Im Rahmen der frühzeitigen öffentlichen Auslegung wurden von Seiten der Öffentlichkeit folgende Äußerungen vorgebracht:

Bei der frühzeitigen Auslegung des Bebauungsplans wurden folgende Behörden und sonstige Träger öffentlicher Belange nach § 4 Abs. 1 BauGB zum Bebauungsplanvorentwurf, der Satzung der örtlichen Bauvorschriften gehört:

Äusserungen zum Aufstellungsbeschluss Vorhabenbezogener Bebauungsplan „Wohnquartier Altes Krankenhaus Söflingen-Maienweg“

Stadt Ulm Stadtteil Söflingen
Vorhabenbezogener Bebauungsplan
"Wohnquartier Altes Krankenhaus Söflingen - Malenweg"

2015:

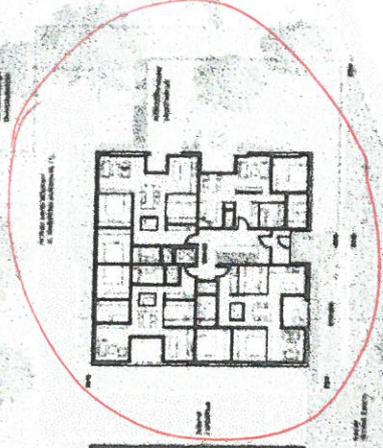
Zu hoch!

Zu massiv!

Plan Nr. 163 39

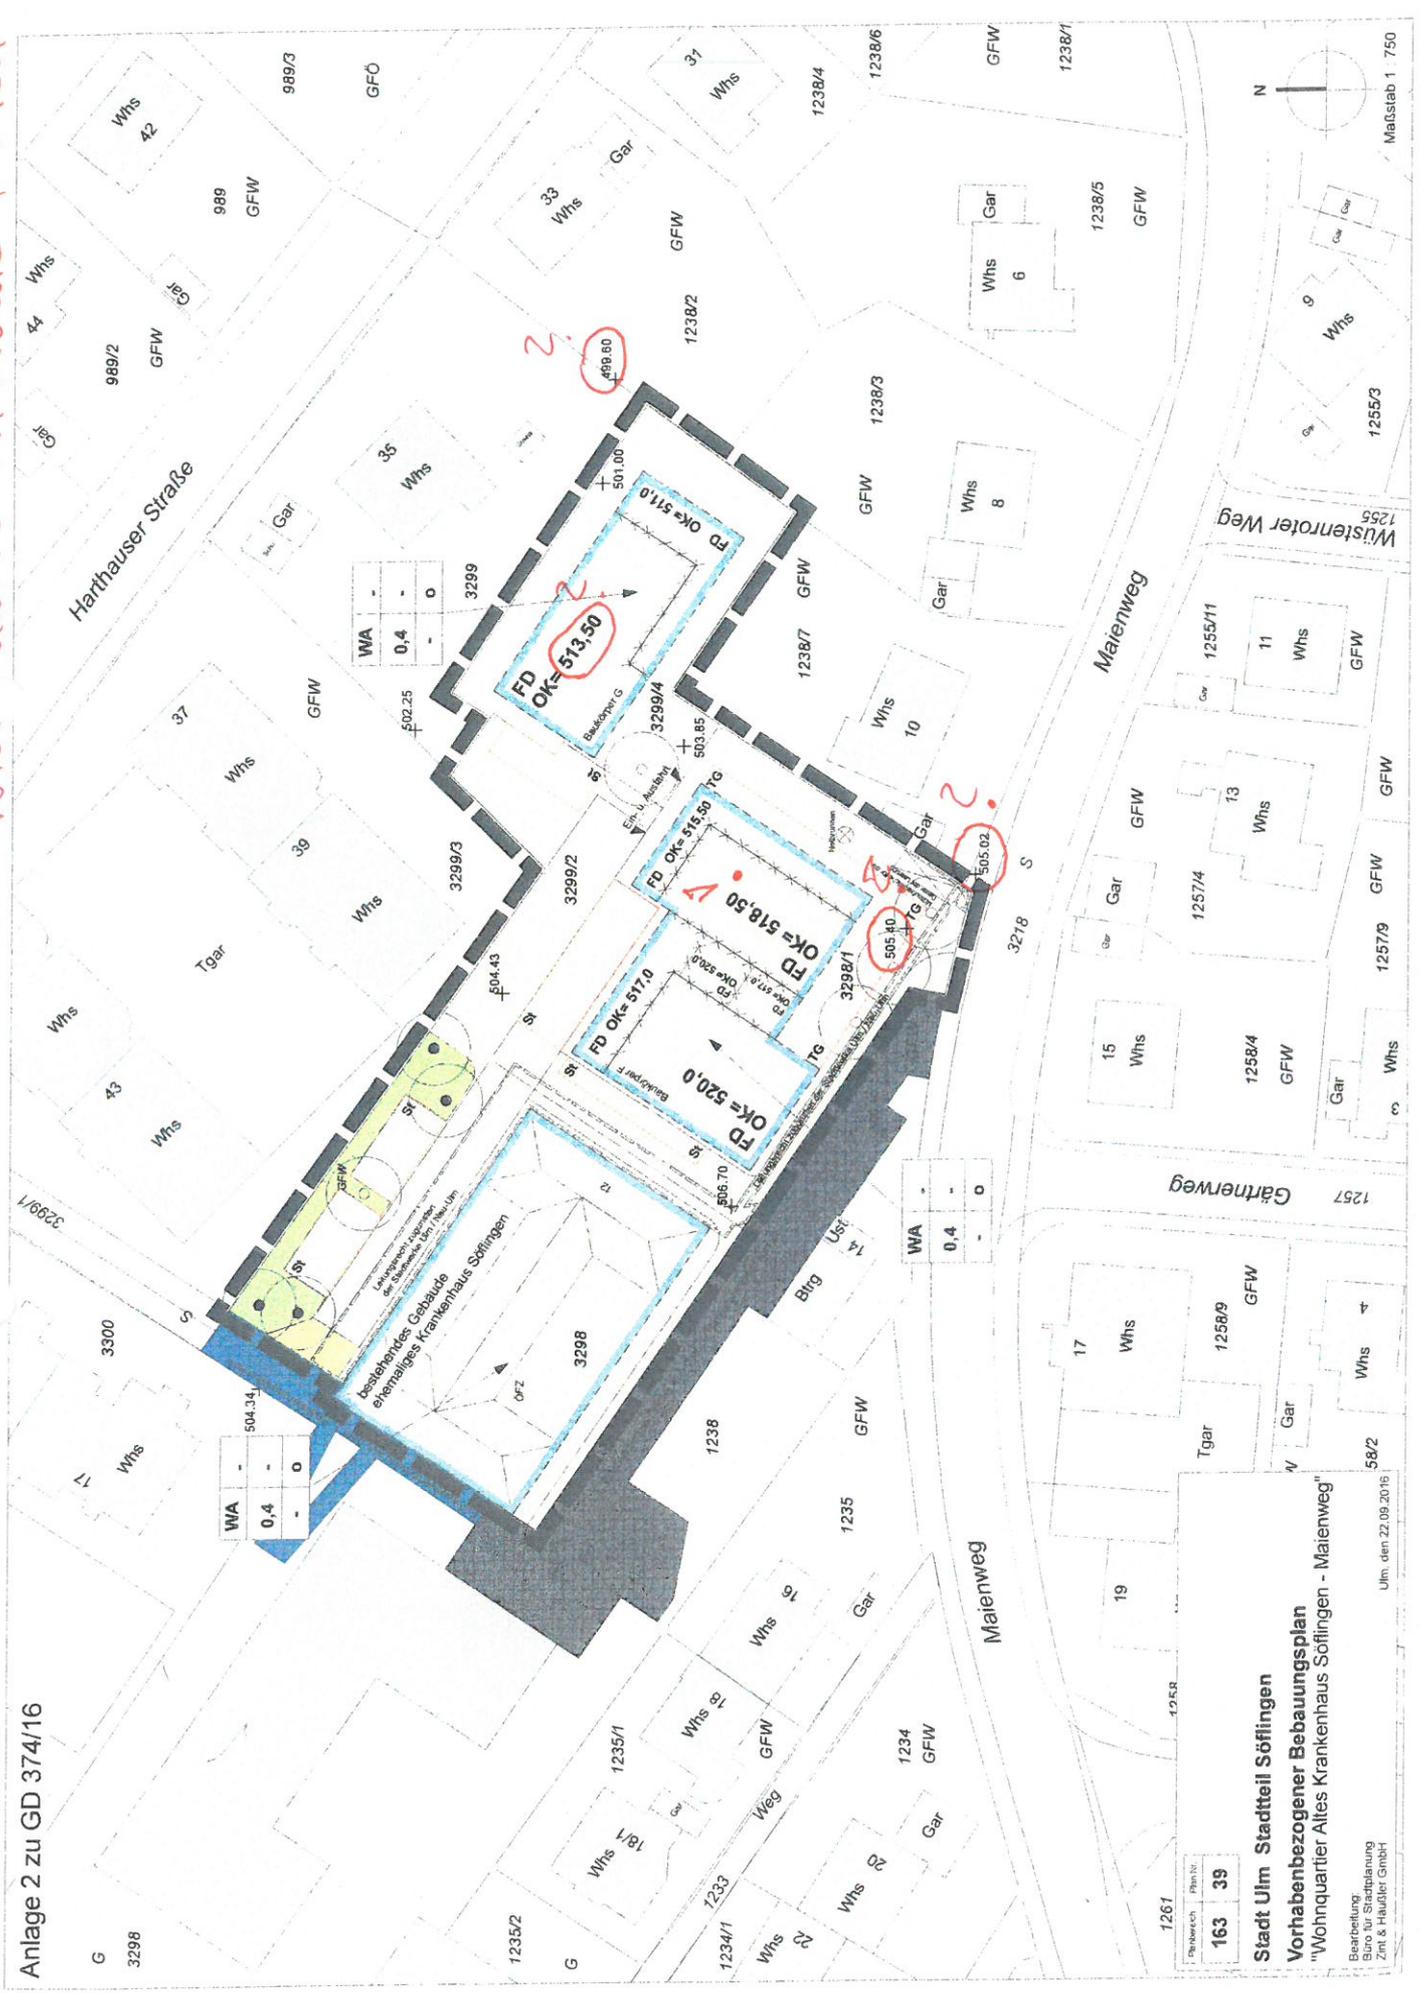
Nicht nachvollziehbare Höhen

Anlage 1

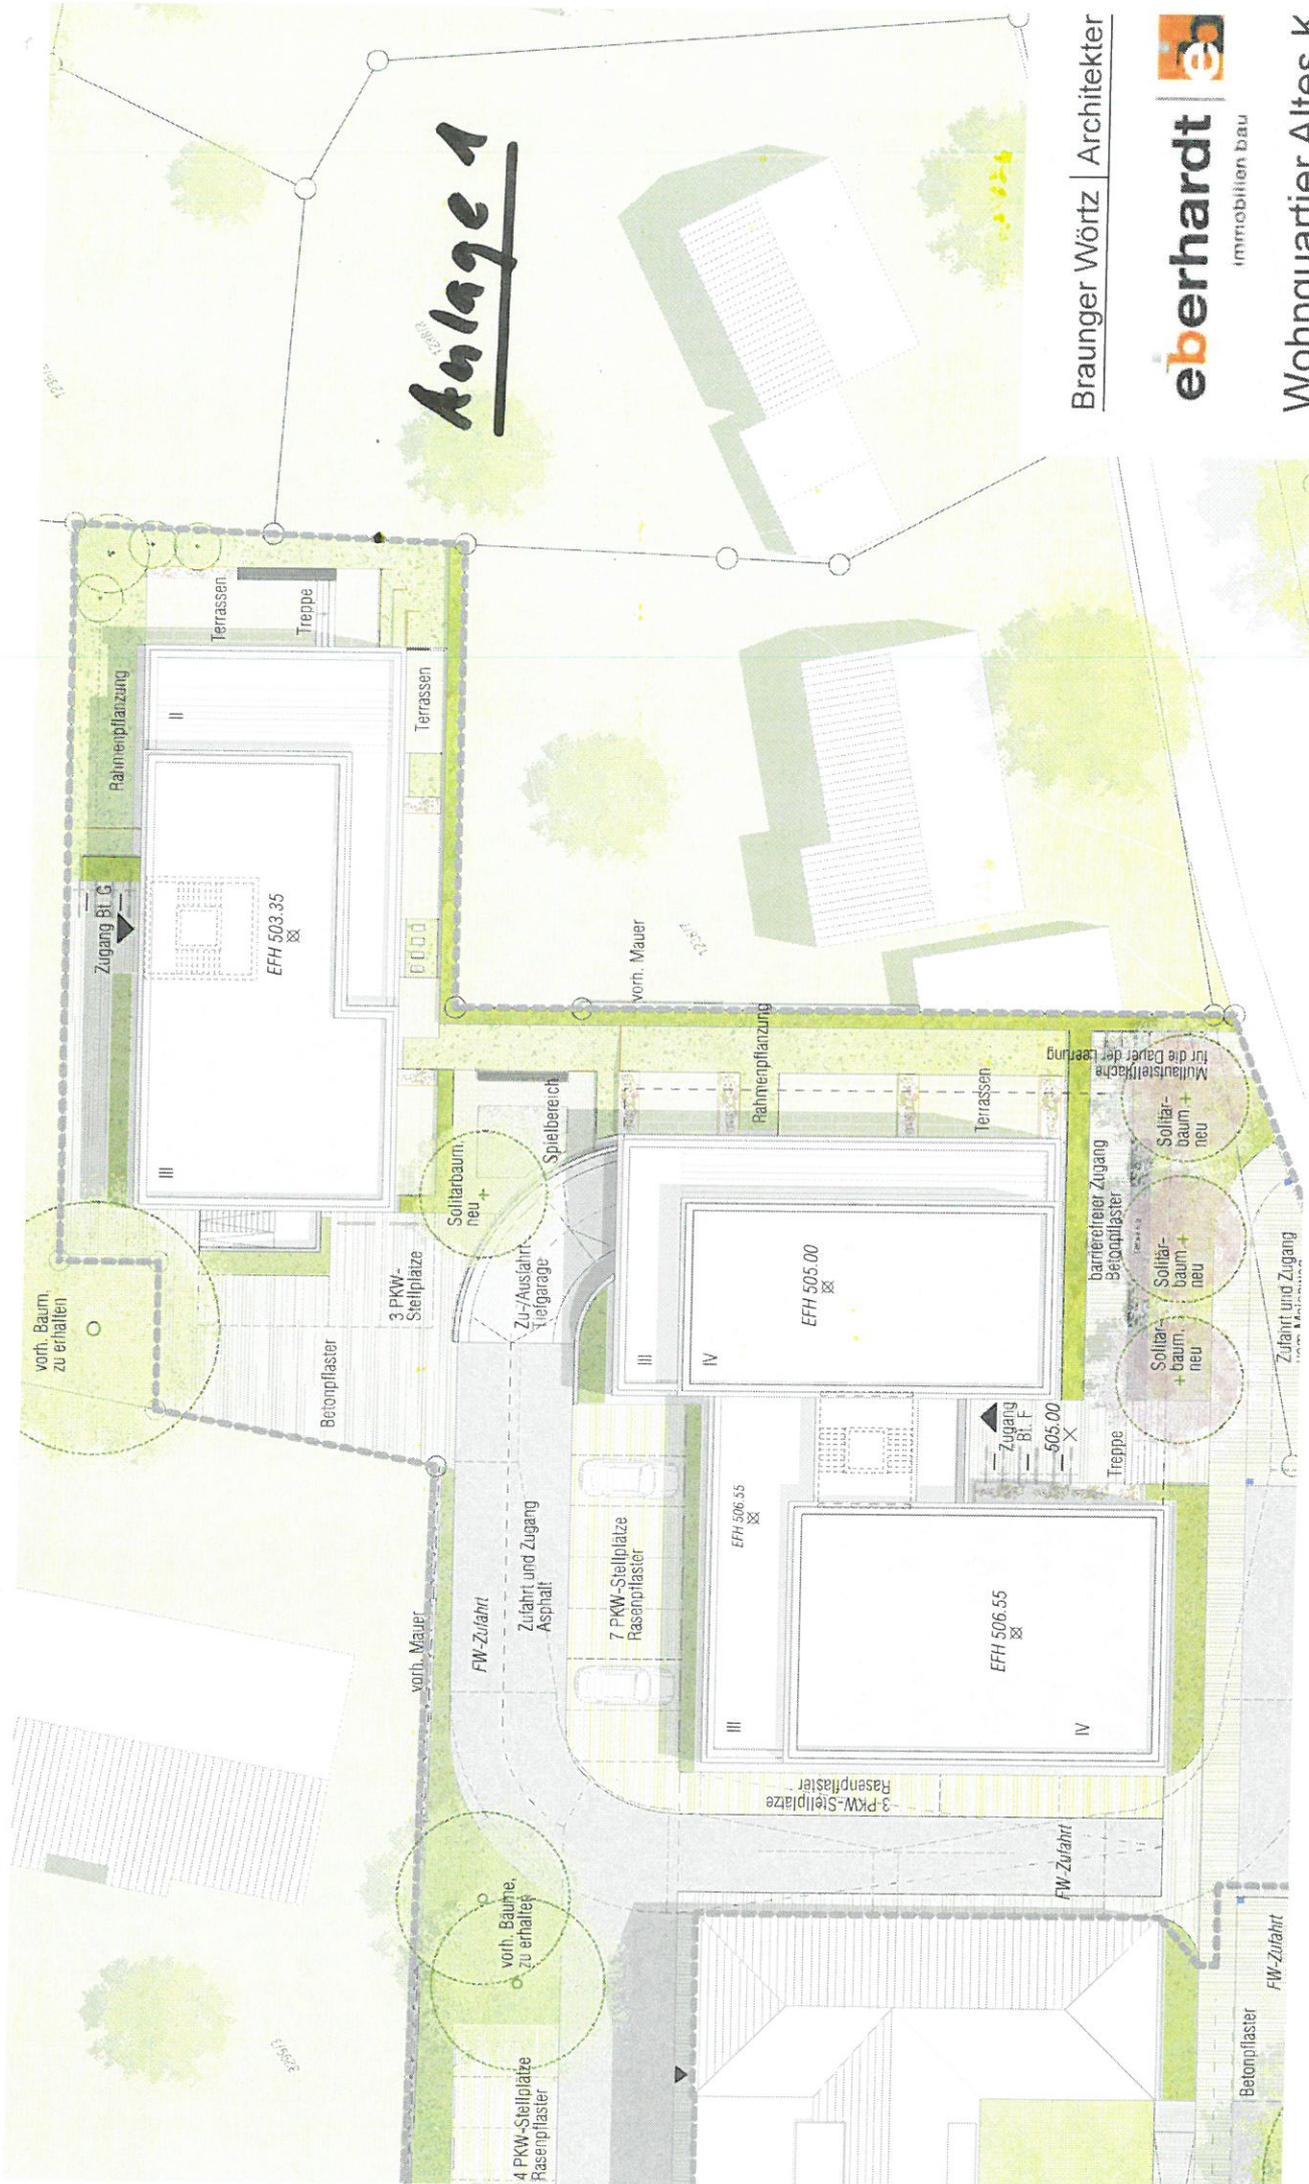
Dieser Gebäudeteil steht auf einer Geländehöhe von 501,00. Die EFH liegt bei 503,35. Warum liegt das Erdgeschoß 2,35 m über Geländehöhe? Das Gebäude ist 3 geschossig, also 9,30 m hoch. Ausgehend von der EFH von 503,35 ergibt sich damit eine Gebäudehöhe von 512,65. Auf dem Plan ausgewiesen ist dagegen eine Höhe von 513,50 somit gleichfalls eine Höhenabweichung zu Gunsten des Bauträgers von plus 0,85 m (siehe Anlagen 1 und 2) !

Die maximalen Gebäudeoberkanten wurden geprüft und gegenüber dem Bebauungsplanvorentwurf um 0,5m reduziert; bei Baukörper G der niedrigere Gebäudeteil um 1m. Die Differenz von ca. 0,5 m zwischen der Objektplanung und der Planfestsetzung ist für die konkrete Ausführungsplanung notwendig.

Aulage 3

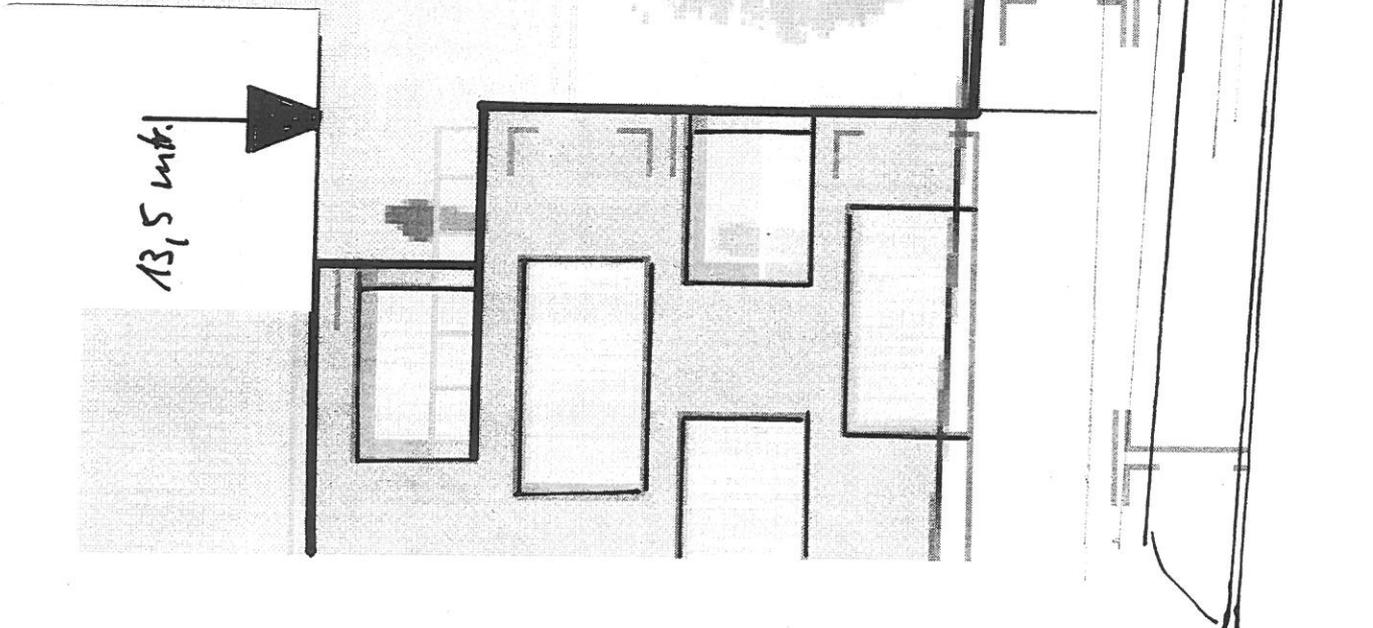
Unser Haus Maienweg hat eine Firsthöhe von 8,95 m. Dagegen steht nun der Baukörper F mit einer Höhe von 13,5 m. Daraus ergibt sich ein Höhengsprung von 4,55 m. Dieser Höhenunterschied ist für uns vollkommen inakzeptabel! Von einem harmonischen Übergang kann hier keine Rede sein. Das immer gerne zitierte Staffelgeschoß bringt dahingehend überhaupt keine Entspannung der Höhengsituation. Der Baukörper ist absolut zu massig. Die beiliegende Skizze aus dem Originalplan (Anlage 3) verdeutlicht diese Situation. Außerdem ist zu beanstanden, daß der viel zu kleine Bauabstand im Bereich des Notbrunnens nicht zuletzt auch durch die Tatsache, daß unsere Terrasse auf der Nordseite unseres Hauses natürlicherweise schon wenig Sonne hat, für uns noch eine zusätzliche Beschattung mit sich bringen wird.

1.2. Gipsmodell als Grundlage Beschluß Gemeinderat nur 2,5 geschößig

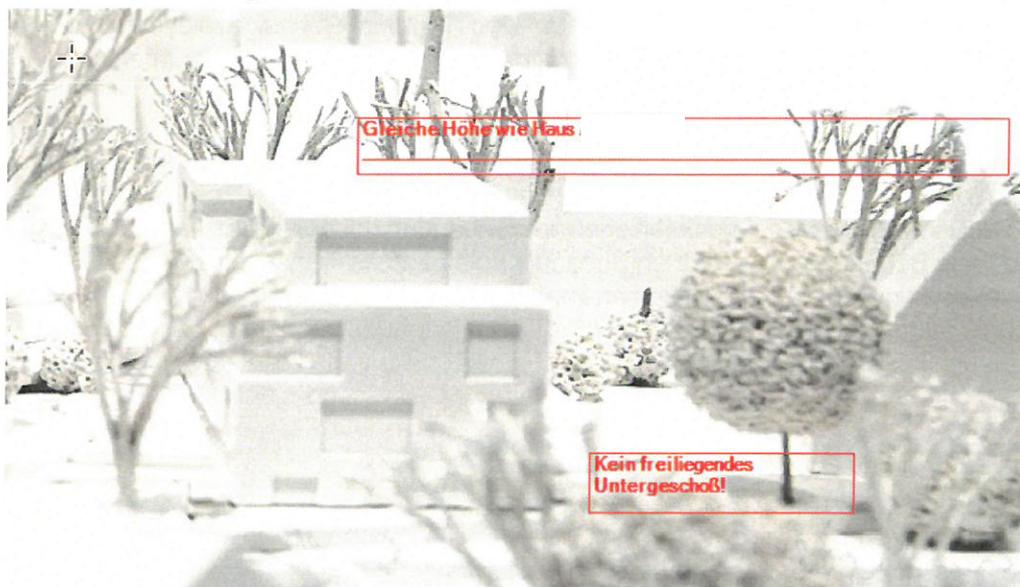
In dem Gipsmodell, welches dem Gemeinderat zur Beschlußvorlage vorgelegt wurde, ist das Gebäude im ehemaligen Grundstück übererdig und nur 2,5 geschößig ausgeführt. Das war Grundlage für den vorläufigen Beschluß des Gemeinderates und auch der Bürgerinformation zur Neubebauung. In dem Gipsmodell ist der Neubau genauso hoch wie das Nachbar-Bestandsgebäude von Hr. n den Bauplänen ist das Gebäude auf einmal deutlich höher! Daher sehen wir nur ein 2,5 geschößiges gleich hohes Gebäude wie die umliegenden vom Gemeinderat als zugestimmt!
